**ΕΛΛΗΝΙΚΗ ΔΗΜΟΚΡΑΤΙΑ
ΝΟΜΟΣ ΑΤΤΙΚΗΣ
ΔΗΜΟΣ ΜΑΡΚΟΠΟΥΛΟΥ
ΜΕΣΟΓΑΙΑΣ**

Αριθμ. Αποφ. 76/2025

Λήψη απόφασης για γνωμοδότηση επί της Περιβαλλοντικής Μελέτης για την Τροποποίηση των Περιβαλλοντικών Όρων του Έργου: «ΔΙΕΥΘΕΤΗΣΗ ΡΕΜΑΤΟΣ ΕΡΑΣΙΝΟΥ ΑΠΟ ΤΗΝ ΕΚΒΟΛΗ ΤΟΥ ΜΕΧΡΙ ΚΑΤΑΝΤΗ ΤΩΝ ΕΡΓΩΝ ΤΗΣ ΑΤΤΙΚΗΣ ΟΔΟΥ (ΦΡΑΓΜΑ ΑΝΑΣΧΕΣΗΣ)».

Θέμα: «Απόψεις της Δ/σης Τεχνικών Υπηρεσιών επί της Περιβαλλοντικής Μελέτης για την Τροποποίηση των Περιβαλλοντικών Όρων του Έργου: **«ΔΙΕΥΘΕΤΗΣΗ ΡΕΜΑΤΟΣ ΕΡΑΣΙΝΟΥ ΑΠΟ ΤΗΝ ΕΚΒΟΛΗ ΤΟΥ ΜΕΧΡΙ ΚΑΤΑΝΤΗ ΤΩΝ ΕΡΓΩΝ ΤΗΣ ΑΤΤΙΚΗΣ ΟΔΟΥ (ΦΡΑΓΜΑ ΑΝΑΣΧΕΣΗΣ)».**

Τροποποιημένος σχεδιασμός του έργου στη θέση «Γκούρι Μπιμ» (Πηγή ΕΟΑ έργου Απρ. 2024)

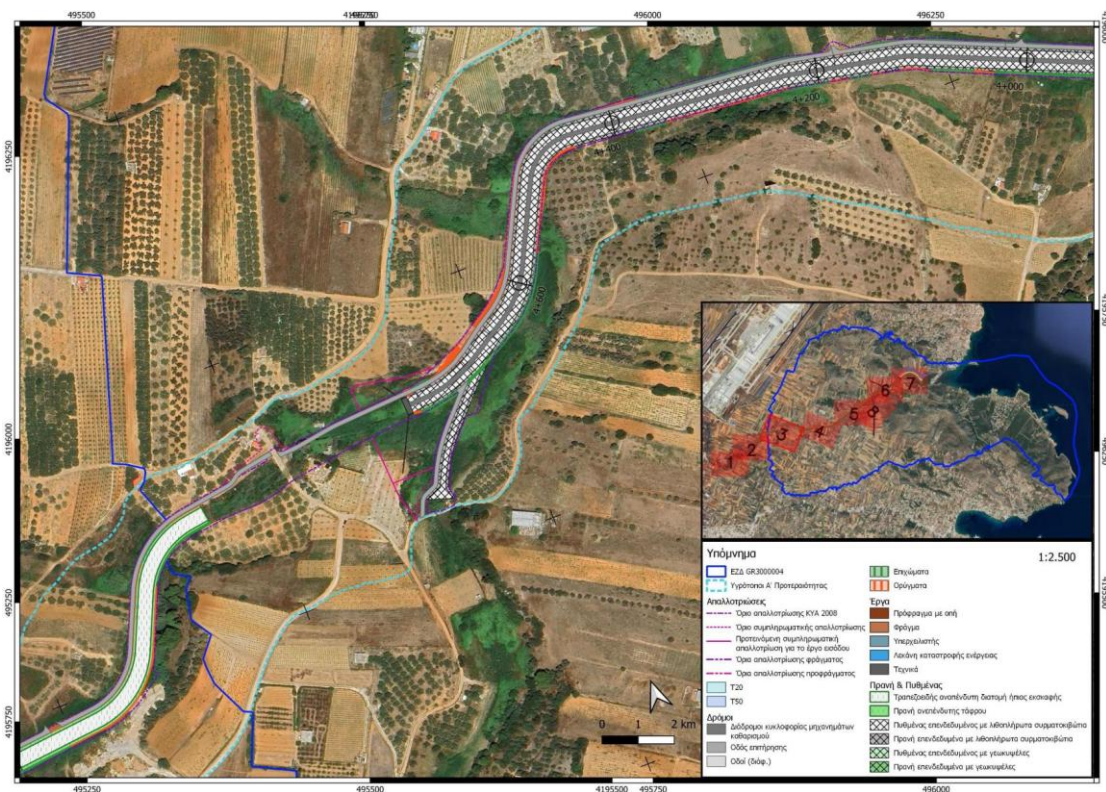
Επιπλέον σε διάφορα σημεία η μελέτη αναφέρει ότι «...κατά την εφαρμογή της μηδενικής λύσης στη θέση Γκούρι Μπιμ από την Χ.Θ. 5+300,38 και μέχρι τη Χ.Θ. 4+980 (μήκος 320m) προτείνεται διευθέτηση με ήπια εκσκαφή με την οποία θα διαμορφωθεί ανεπένδυτη τραπεζοειδής διατομή...».

Στην υποβληθείσα μελέτη δεν αναφέρεται σε κανένα σημείο το ακριβές βάθος των εκσκαφών παρά μόνο ότι θα πραγματοποιηθούν ήπιες και σε μικρό βάθος εκσκαφές. Δεδομένου ότι στην περιοχή υπάρχουν πολυάριθμα σημεία υδροληψίας και κυρίως πηγάδια, τα οποία τροφοδοτούνται από τον ανώτερο υδροφόρο ορίζοντα της περιοχής που αναπτύσσεται εντός των Τεταρτογενών αποθέσεων και εντοπίζεται σε μικρό βάθος (φρεάτιος υδροφόρος ορίζοντας) όπως αναφέρεται και στη σελίδα 105, είναι πολύ σημαντικό να εξεταστεί το βάθος των εκσκαφών και πως θα επηρεάσει τον ανώτερο υδροφόρο ορίζοντα. Σε περίπτωση που επηρεαστεί ο ανώτερος υδροφόρος ορίζοντας θα επηρεαστούν και τα σημεία υδροληψίας και συνεπακόλουθα οι ιδιοκτήτες που οι περισσότεροι βιοπορίζονται από αυτά καθώς από τα πηγάδια αυτά ποτίζουν οι καλλιέργειες τους που αποτελούν και το κύριο εισόδημα τους.

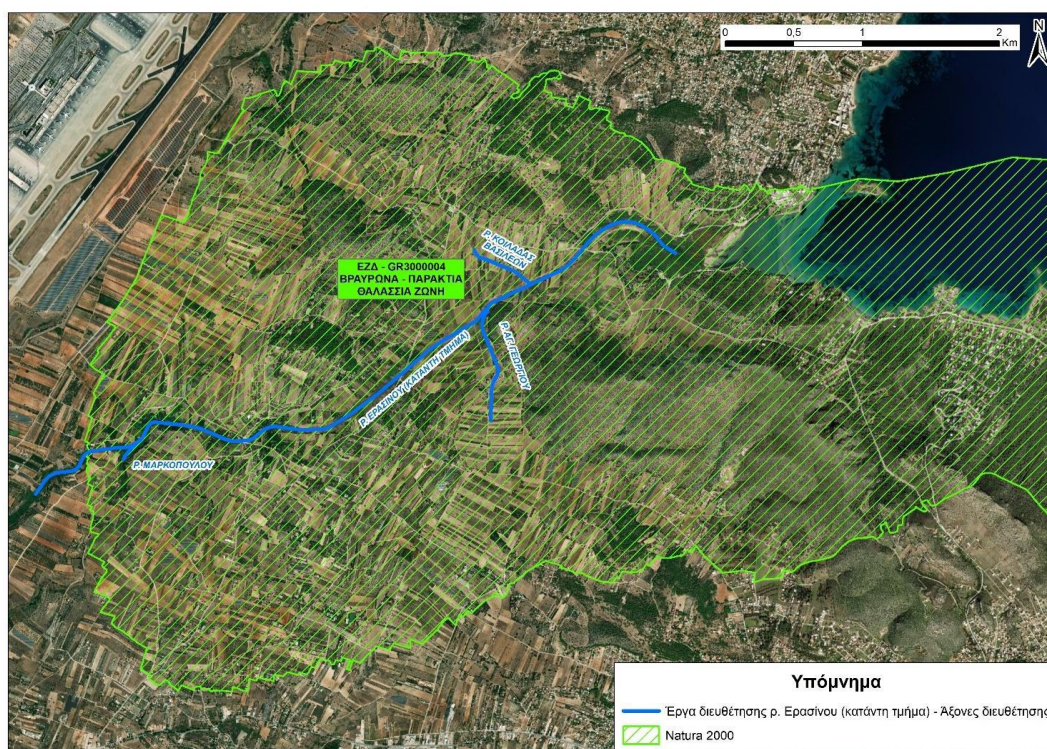
Σε ότι αφορά στην γεωλογία της περιοχής γίνεται μια πολύ επιφανειακή αναφορά γενικεύοντας τα συμπεράσματα χωρίς να παρατίθεται ένας γεωλογικός χάρτης. Το υπόβαθρο της περιοχής μελέτης αποτελείται από πληθώρα γεωλογικών σχηματισμών, οι οποίοι καλύπτονται σε μεγάλη έκταση από μετααλπικούς σχηματισμούς του νεογενούς και τεταρτογενούς. Όταν γίνεται αναφορά στην υδρογεωλογία μιας περιοχής δεν λαμβάνονται υπόψη μόνο οι επιφανειακοί σχηματισμοί και η γενική υδρολογική τους συμπεριφορά διότι, η υδρολογική συμπεριφορά των διαφόρων γεωλογικών σχηματισμών εξαρτάται από μια σειρά παραμέτρων (λιθολογική σύσταση, κοκκομετρία, και τεκτονισμό).

Συγκεκριμένα, οι νεογενείς σχηματισμοί αποτελούνται από διάφορα στρώματα, μερικά απ' τα οποία μπορούν ν' αποτελέσουν υδροφόρο ορίζοντα μέτριας δυναμικότητας. Οι ψαμμίτες, οι κροκάλες, τα λατυποπαγή και οι μαργαϊκοί ασβεστόλιθοι είναι μερικώς υδροπερατοί σχηματισμοί, η περατότητα των οποίων εξαρτάται απ' την κοκκομετρική τους σύσταση, τη διαγένεση και το βαθμό διάρρηξης. Οι τεταρτογενείς αποθέσεις παρουσιάζουν υδρογεωολογικό ενδιαφέρον λόγω της αδρομερέστερης σύστασής τους και της μειωμένης περιεκτικότητάς τους σε αργιλικά υλικά. Ωστόσο, τα πηγάδια που έχουν διανοιχτεί σ' αυτούς τους σχηματισμούς αποδίδουν μικρές ποσότητες νερού. Στους αδιαπέρατους σχηματισμούς της περιοχής ανήκουν οι σχιστόλιθοι του μεταμορφωμένου υποβάθρου καθώς και τα αργιλομαργαϊκά υλικά των νεογενών σχηματισμών.

Επιπλέον τα γεωμορφολογικά χαρακτηριστικά της περιοχής μελέτης εκτός του ότι δεν αναλύονται καθόλου, δεν αιτιολογείται στη μελέτη με ποιο τρόπο δημιουργούν προβλήματα στην αποστράγγιση της λεκάνης με αποτέλεσμα την εκδήλωση πλημμυρικών φαινομένων σε καλλιεργήσιμες ή κατοικήσιμες περιοχές.

Στην υποβληθείσα μελέτη το κεφάλαιο Γεωλογίας, Υδρογεωλογίας, Υδρολογίας και Κλίματος είναι πολύ περιορισμένα ενώ δεν υπάρχει κεφάλαιο Γεωμορφολογίας. Στη θέση των

σημαντικών αυτών κεφαλαίων έχει αντιγραφεί ένα μικρό μόνο τμήμα από την αντίστοιχη ΜΠΕ του 2005, χωρίς να παρατίθεται ένας γεωλογικός χάρτης. Πώς μπορεί να γίνεται ΕΚΤΙΜΗΣΗ ΚΑΙ ΑΞΙΟΛΟΓΗΣΗ ΤΩΝ ΠΕΡΙΒΑΛΛΟΝΤΙΚΩΝ ΕΠΙΠΤΩΣΕΩΝ (κεφ.7) και εκτίμηση των Επιπτώσεων σχετικές με τα γεωλογικά, τεκτονικά και εδαφολογικά χαρακτηριστικά (κεφ. 7.4) χωρίς να έχει αναλυθεί η υφιστάμενη κατάσταση του γεωλογικού, γεωμορφολογικού και υδρογεωλογικού περιβάλλοντος της περιοχής. Συνοψίζοντας, δεν έχει αναλυθεί και να αιτιολογηθεί στην παρούσα μελέτη, το πώς θα επηρεάσει το έργο το γεωλογικό περιβάλλον της περιοχής και αντίστροφα.

Εικόνα 5-3 Υγρότοποι στην άμεση περιοχή μελέτης

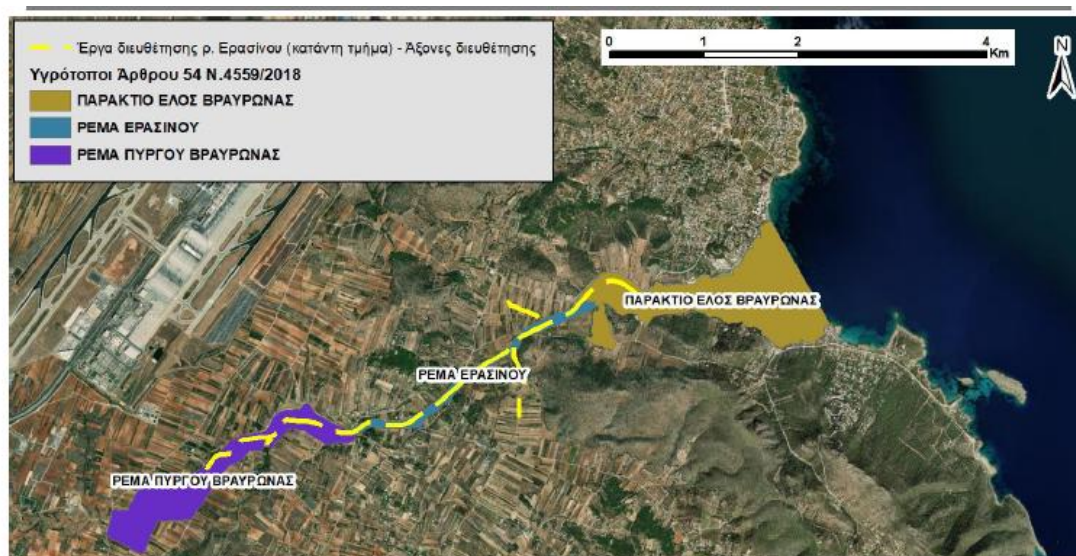
Το εξεταζόμενο έργο εμπλέκεται άμεσα με τους υγροτόπους Α΄ Προτεραιότητας σύμφωνα με το ΡΣΑ (ΦΕΚ 156/Α/2014)(βλ. και ακόλουθη εικόνα)

Στις προτεινόμενες οριογραμμές του ρ. Ερασίνου δεν συμπεριλήφθηκαν σε ολη την έκτασή τους οι υγρότοποι "Πύργου Βραυρώνας", "Ρέματος Ερασίνου" και "Παράκτιου Έλους Βραυρώνας", ως αναπόσπαστα στοιχεία της οικολογικής και υδραυλικής λειτουργίας του. Ειδικά στην περιοχή του τεχνικού έργου Τ4, κοντά στην διασταύρωση του ρέματος με την Λ. Βραυρώνος, όπου υπάρχει κτίσμα επί της υφιστάμενης κοίτης, η υφιστάμενη κοίτη καθώς και τμήμα του υγρότοπου Ερασίνου Α' προτεραιότητας μένει εκτός οριοθέτησης.

Η ΜΠΕ υποβαθμίζει τις επιπτώσεις κατά την φάση κατασκευής και λειτουργίας του έργου στους ανωτέρω υγρότοπους, λαμβάνοντας εσφαλμένα ως δεδομένο ότι πρόκειται για μια περιοχή με έντονη την ανθρώπινη παρουσία και ότι ήδη το φυσικό περιβάλλον της περιοχής έχει επηρεαστεί, λόγω των διαφόρων ανθρωπογενών παρεμβάσεων και δραστηριοτήτων (αγροτική δραστηριότητα, οδικά δίκτυα κ.α.),

Υφιστάμενη κατάσταση της φυσικής κοίτης

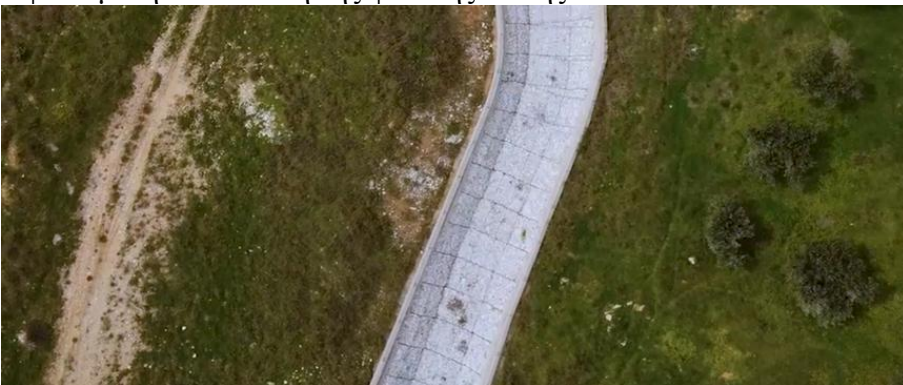
Παρόλα αυτά **στην μελέτη υποβαθμίζονται οι αρνητικές επιπτώσεις που θα υποστεί το τοπίο λόγω της εκτεταμένης διάνοιξης, διαμόρφωσης και επένδυσης της κοίτης με συρματοκιβώτια και την κατασκευή διαδρόμων επίσκεψης από μπετόν.**

Στις παρακάτω δύο πρώτες εικόνες φαίνεται η υφιστάμενη κατάσταση με την φυσική κοίτη του Ερασίνου και στις δύο επόμενες εικόνες φαίνονται παραδείγματα επένδυσης με συρματοκιβώτια σε πλάτος μικρότερο από το προτεινόμενο της μελέτης του έργου, το οποίο θα κυμαίνεται από 14μ - 45μ..

Επιπλέον, στην μελέτη **δεν εξετάζονται οι πιθανότητες φθοράς των εκτεταμένων κατασκευών με συρματοκιβώτια**, που όπως προκύπτει από την σχετική βιβλιογραφία δεν είναι σπάνιες και έχουν επιπτώσεις στην την υδραυλική παροχευετικότητα του αντιπλημμυρικού έργου. Στις παρακάτω εικόνες φαίνονται παραδείγματα αστοχιών αυτών των κατασκευών και τα επακόλουθα προβλήματα που μπορεί να προκαλέσουν.
